Oggetto: [ID: 8206] GENZANO DI LUCANIA (PZ)- Progetto di un impianto Agro-fotovoltaico della potenza pari a 20 MW e delle relative opere di connessione alla RTN, da realizzarsi nel Comune di Genzano di Lucania (PZ), in località "Matinella"

Proponente: GEN SOLAR S.r.l.s

Parere tecnico-istruttorio.

Figura 3 - stralcio Elaborato A.4.3. - "Carta dei vincoli e dei siti noti da bibliografia e archivio"

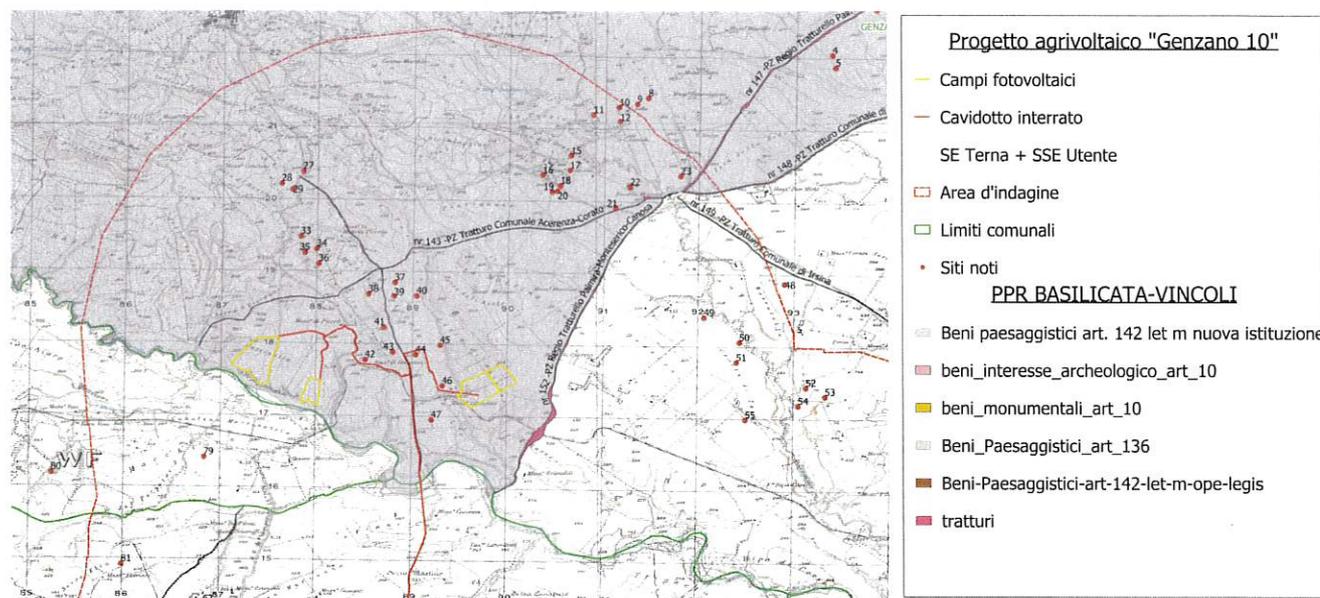
- l'area di impianto, con una parte delle opere di connessione, rientra all'interno dell'*Ager Bantinus*, individuata come zona di interesse archeologico (art. 142, c.1 lett. m) proposta dal Piano Paesaggistico Regionale, ai sensi dell'art. 143 del D.lgs 42/04 (DGR n. 754 del 03/11/2020) come si evince dall'Elaborato "A.4.3. - "Carta dei vincoli e dei siti noti da bibliografia e archivio".
- il cavidotto interrato di connessione si sovrappone per circa 1500 m con il Trattarello Genzano-Tolve.

Figura 4 - stralcio elaborato A12-a4 " Carta dei vincoli dell'area"

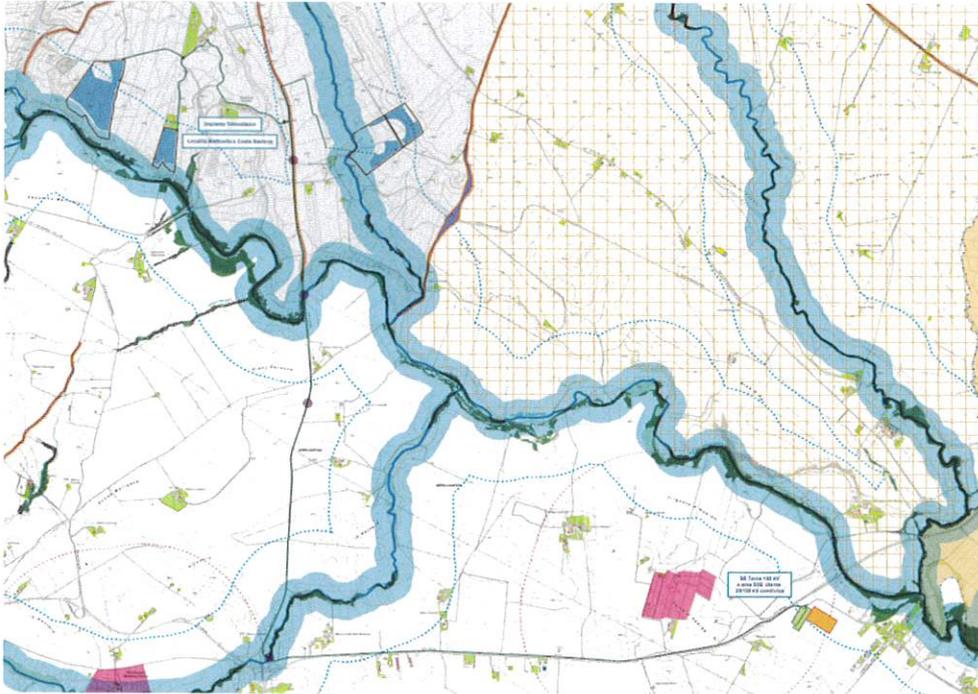
CONSIDERATO E VALUTATO, che le opere previste dal progetto in esame (impianto e opere di connessione) ricadono all'interno del **comparto archeologico "Ager Venusinus"**, individuato come area non idonea ai sensi dell'All. A della **L.R. 54 del 2015** e che hanno interferenze con le **fasce di rispetto** previste dalla stessa legge regionale, in quanto le aree destinate alla messa a dimora dei filari di mitigazione ricadono all'interno del buffer di 500 m. dalle acque pubbliche (Fiume Bradano/Vallone Pericolo) mentre il cavidotto ricade all'interno del buffer di 200 m. del tratturo n 150-PZ Regio Trattarello Genzano-Tolve, correndo in adiacenza a questo per circa 1,5 km.

Figura 5 - stralcio elaborato A13a "Studio di Impatto Ambientale"

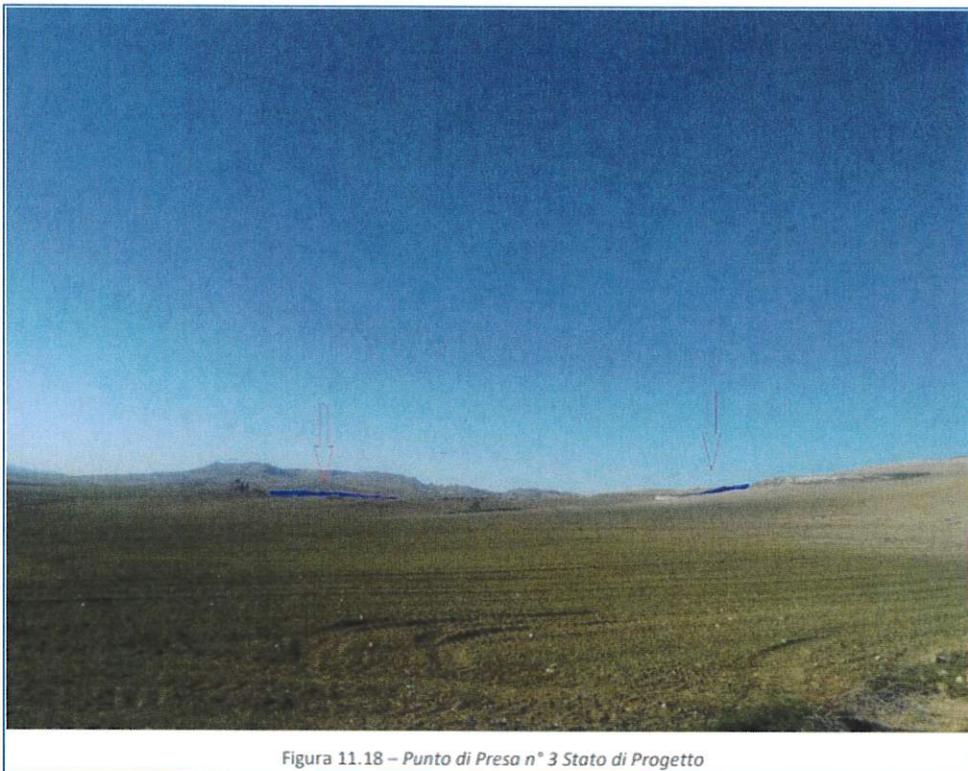
VALUTATO che, relativamente agli **aspetti legati alla percezione** dell'impianto in oggetto a partire dai punti di vista privilegiati, come si evince dall'analisi delle carte di intervisibilità e dai fotoinserti prodotti, si denota che l'impianto è visibile da una vasta porzione di territorio a nord, sud e a est dell'impianto, oltre che da parte dell'abitato di Oppido Lucano.
